**INFORMACIÓN SOLICITADA**  
**ESTUDIO DE IMPACTO AMBIENTAL**  
**CATEGORÍA I**

**PROYECTO: "PLAZA JERUSALEN"**

**PROMOTOR: MANAR M.A. SFEEDRA**

**UBICACIÓN** CORREGIMIENTO EL PENONOME, DISTRITO DE  
PENONOME, PROVINCIA DE COCLE

MAPA DE LOCALIZACIÓN REGIONAL  
 PROYECTO: PLAZA JERUSALEM  
 PROMOTOR: MANAR M. A. SFEEDRA

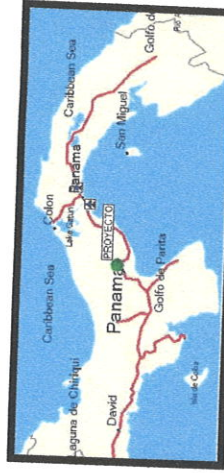
5. De acuerdo a la verificación de coordenadas realizada por DIAM las mismas conforman un polígono de 556 m2; sin embargo, dentro del EsIA señala que el área a utilizar para el proyecto es de 601.89 m2. Por lo que se solicita lo siguiente:

- a. Verificar, corregir y presentar las coordenadas (DATUM WGS84) que conforman el polígono a utilizar para el desarrollo del proyecto.

- b. Presentar el mapa de ubicación geográfica (pág. 22) debidamente corregido.

Las coordenadas que conforman el polígono del proyecto son las siguientes

Punto	Este	Norte
1	570639	940791
2	570615	940775
3	570614	940807
4	570631	940813

Se adjunta Mapa de localización geográfica en los anexos.
